## **Høringssvar til udkast til bekendtgørelse om tilskud fra pulje til diger og anden kystbeskyttelse for årene 2021-2023**

### **Høringssvar: Udkast til bekendtgørelse om tilskud fra pulje til diger og anden kystbeskyttelse**

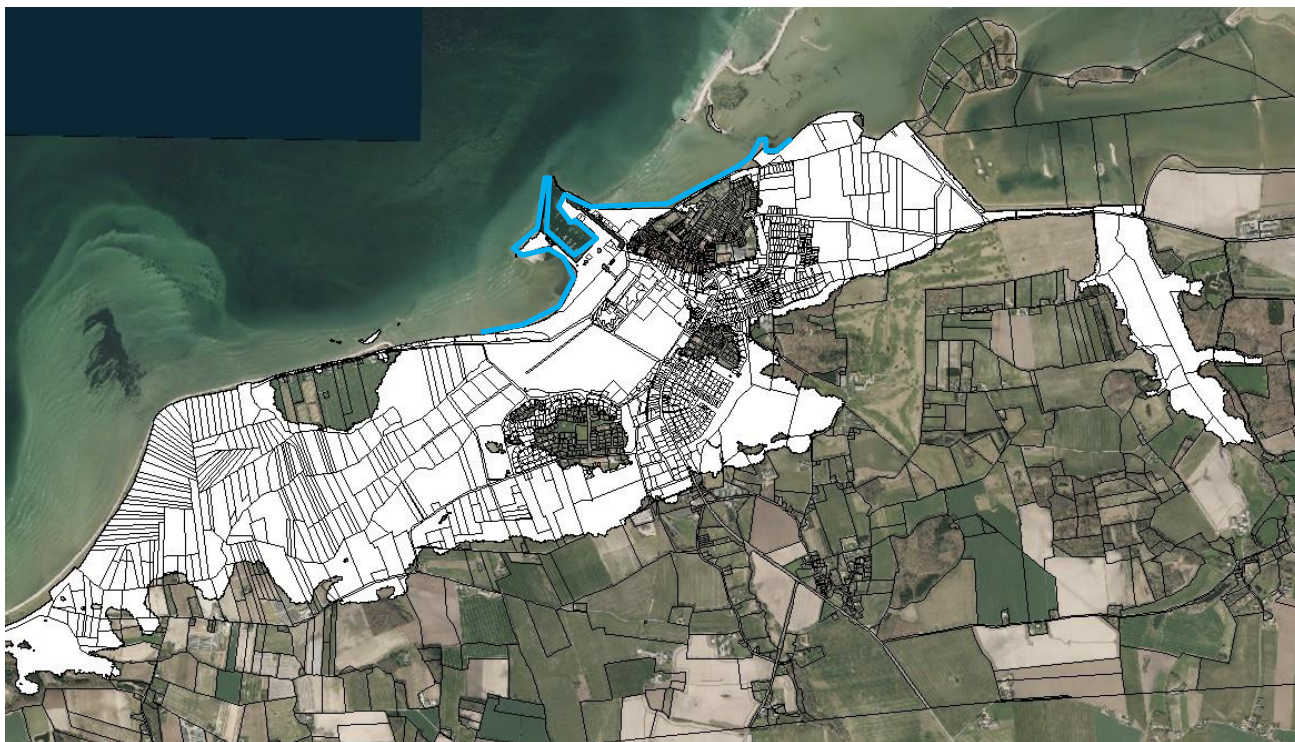
Nordfyns Kommune vil anmode om, at Kystdirektoratet ud fra en helhedsbetragtning reviderer området, der er støtteberettiget til anlægsudgifter, til at omfatte hele kyststrækningen, der beskytter Bogense.

Af figur 1 fremgår den strækning, som er støtteberettiget i Nordfyns Kommune i forhold til anlægsudgifterne til beskyttelsen (blå linje). Figur 1 viser samtidig området oversvømmet ved en vandstand på 2,18 m over dvr90 ud fra en 3d modellering, der også medtager overskyl. De 2,18 m over dvr90 er en statistisk 500 års hændelse med et klimatillæg for 50 år ud i fremtiden.

Tversted 2015

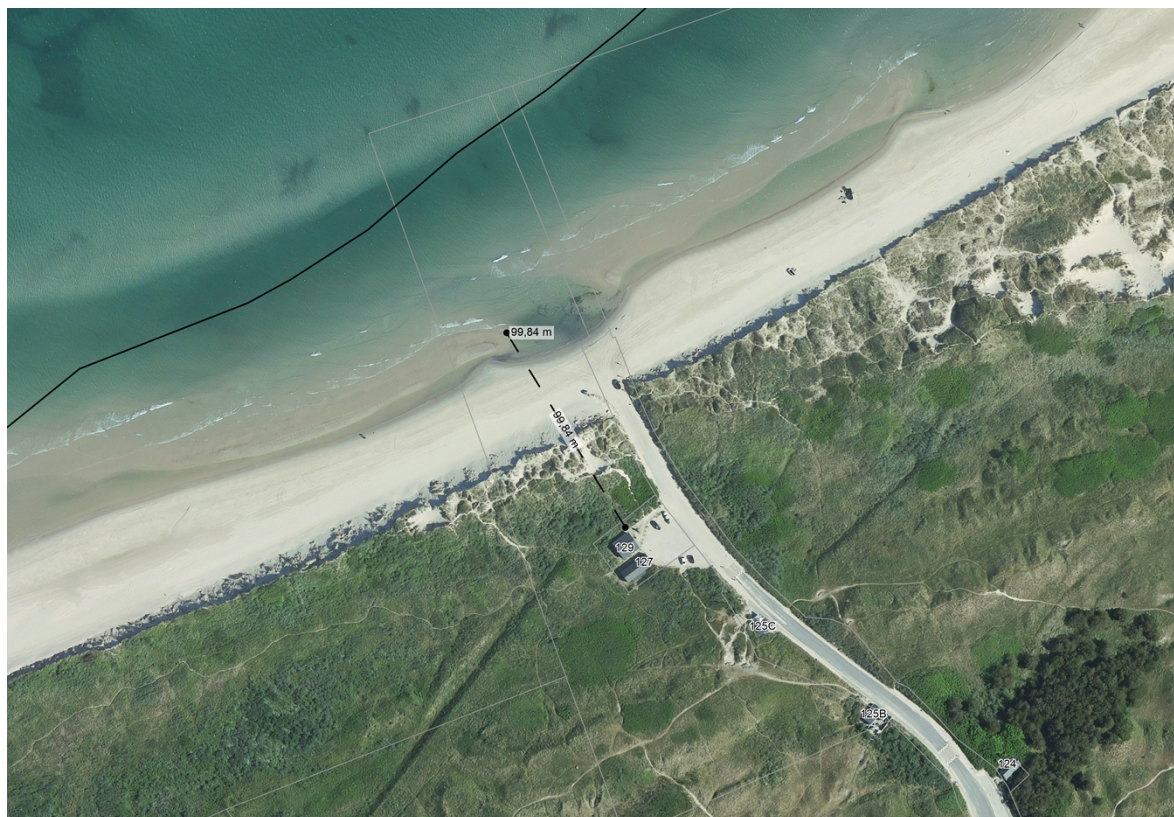
Hjørring Kommunes observationer: De sidste år er vi begyndt at opleve betydelige problemer med kysterosionen i området. Der kan konstateres betydelig erosion (**gennemsnit 10 meter/år**), hvilket har medført, at store naturområder omfattet af NBL §3 og Natura 2000 er borteroget og yderligere værdifulde naturarealer er akut truet. Kystprofilerne f.eks. ved Tversted er rykket meget på land, hvilket medfører, at strandens bredde er reduceret betydeligt. Stranden ved Tversted er en af de mest værdifulde strande i Hjørring Kommune ud fra et rekreativt synspunkt med tusindvis af gæster året rundt. Erosionen har konkret betydet, at nedkørslen Tannisbugtvej gentagne gange er blevet borteroget, hvorfor nedkørslen i 2020

På nedenstående luftfotos af nedkørslen ved Tversted, kan det ses, at erosionen har været 50 meter i alene perioden 2015-2020 (gennemsnitlig 10 meter pr år).

Forslag: Kystplanlægger bør opdateres, således at der allerede fra kort sigt anbefales kystfodring.
